Révision allégée n°2 du P.L.U. de LA BALME DE SILLINGY

Mémoire en réponse à l'avis de la MRAE

Document pour l'enquête publique

1. Avis de l'autorité environnementale sur l'évaluation environnementale de la révision allégée n°2

Vue en plan - hauteur : 1,80m

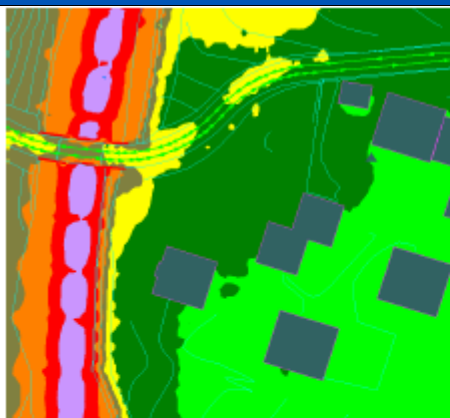
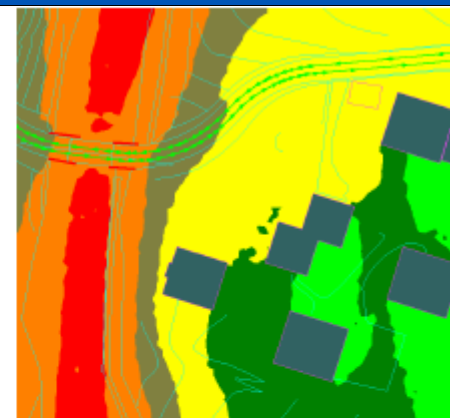
Avis de la MRAE	Décision de la commune
▪ justifier que l'incidence de l'OAP n°10 est « faible » s'agissant de l'air et du bruit. Espèces nuisibles à la santé humaine. L'OAP n°5 secteur de Galetaz dresse une liste d'espèces arbustives à utiliser (Aulne, Charme, Frêne, Noisetier) alors que celles-ci sont identifiées comme ayant un fort potentiel allergisant qu'il convient de ne pas planter dans les zones urbaines. Cette liste doit être modifiée pour identifier clairement les espèces allergènes qui ne doivent pas être plantées en zones U et AU. Le PLU (règlement écrit ou OAP) doit être également complété pour rappeler la nécessité de lutter, d'une part, contre les plantes invasives allergisantes que constituent les espèces d'Ambroisie et, d'autre part, contre l'Aedes albopictus (dénommé « moustique-tigre ») qui induit l'apparition de pathologies (vecteur de la Dengue, du Chikungunya et de Zika). ⇒ L'Autorité environnementale recommande de : ▪ caractériser la pollution de l'air à l'échelle de la commune au regard des dernières valeurs de l'organisation mondiale de la santé de 2021 et de la directive européenne sur la qualité de l'air de 2024 ; ▪ préciser que l'OAP n°10 est située dans une zone référencée comme altérée et moyennement altérée pour le bruit et l'air sur le système d'information géographique de l'observatoire régional des nuisances environnementales ; ▪ supprimer la qualification de la diminution de la distance de recul par rapport à la voie bruyante de « mesure de réduction » des incidences sonores ;	Le rapport sera modifié concernant la « conservation d'un recul de 30 mètres par rapport à la D1508 » qui sera transféré des « mesures de réduction » vers les « incidences défavorables » dans les différents tableaux de synthèse des incidences p.164, 166, 168, 169, 171, 174 et 177. Une étude acoustique a été réalisée pour évaluer les impacts acoustiques du projet. L'impact acoustique du projet a été déterminé en considérant les hypothèses de trafic à l'horizon 2027 suivantes : - 14600 véhicules / jour dont 10 % de poids lourds. - La vitesse moyenne a été fixée à 90 km/h Les résultats obtenus indiquent que la contribution sonore du projet dépasse les 60 dB(A) en façade des immeubles les plus proches de la voie départementale. Pour respecter les objectifs réglementaires il a été testé le dispositif suivant (ce dispositif est celui présenté dans le dossier technique du projet) : - mise en place d'un merlon au nord de l'ouvrage de la route d'Avully, sur une longueur de 130 mètres dont la crête est réglée au départ au niveau de la chaussée et à l'arrivée à la hauteur du PS d'Avully ; - mise en place au sud de l'ouvrage, d'un talus raidi, sur une longueur de 81 mètres, dont la base est placée à 6,50m de l'axe de la voie, dont la pente est fixée à 1/5 et dont la crête est réglée au départ à la hauteur du PS d'Avully et à l'arrivée à 4,5 m au-dessus de la voie ; - prolongement du talus au sud par un merlon de hauteur 2.5 m par rapport au TN sur une longueur de 120 mètres. La simulation modélisée avec cette protection indique que la contribution sonore du projet est inférieure à 60 dB(A) pour l'ensemble des façades des bâtiments concernés. La vue en plan ci-dessous, permet de rendre compte sur l'ensemble du site de l'impact acoustique de la déviation avec implantation des protections envisagées :

Les deux vues de détail et la coupe ci-dessous permettent de visualiser plus précisément l'influence des protections sur les immeubles du secteur des Campanules.

Le rapport concernant le tome 2 aux pages 164 et 168 mentionne que l'impact du PLU après mise en œuvre des mesures ERC est jugé faible concernant les effets et mesures sur la qualité de l'air et sur l'exposition des populations au bruit.

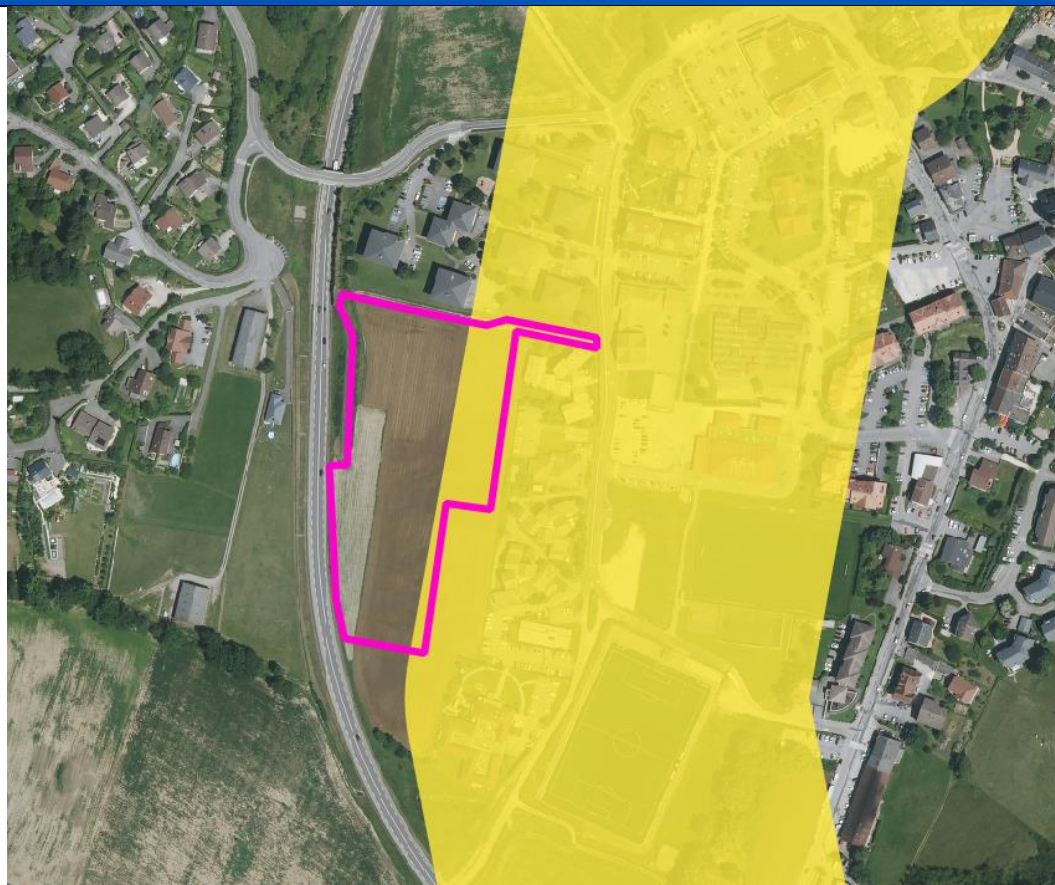
- **localiser** sur un document cartographique, à l'échelle de l'OAP n°10, le **fuseau du pipeline** pour identifier clairement la ou les zones de danger et les constructions ou aménagements de l'OAP n°10 qui y sont projetés ;
- **préciser pourquoi** entre janvier 2021, date de prescription de la révision allégée n°2, et mars 2025, date d'arrêt du projet de révision allégée n°2, la **personne publique responsable du PLU** n'a pas pris l'attache de la société qui exploite la canalisation de transport d'hydrocarbures liquides pour **engager la « concertation » future** mentionnée dans le dossier, analyser précisément l'exposition des personnes et des biens au risque technologique et appliquer véritablement la séquence éviter-

La CCFU a pris contact avec la société SPMR qui exploite la canalisation au printemps 2025 ; après relance en septembre 2025, la CCFU n'a obtenu aucun retour de la société SPMR à fin septembre 2025.
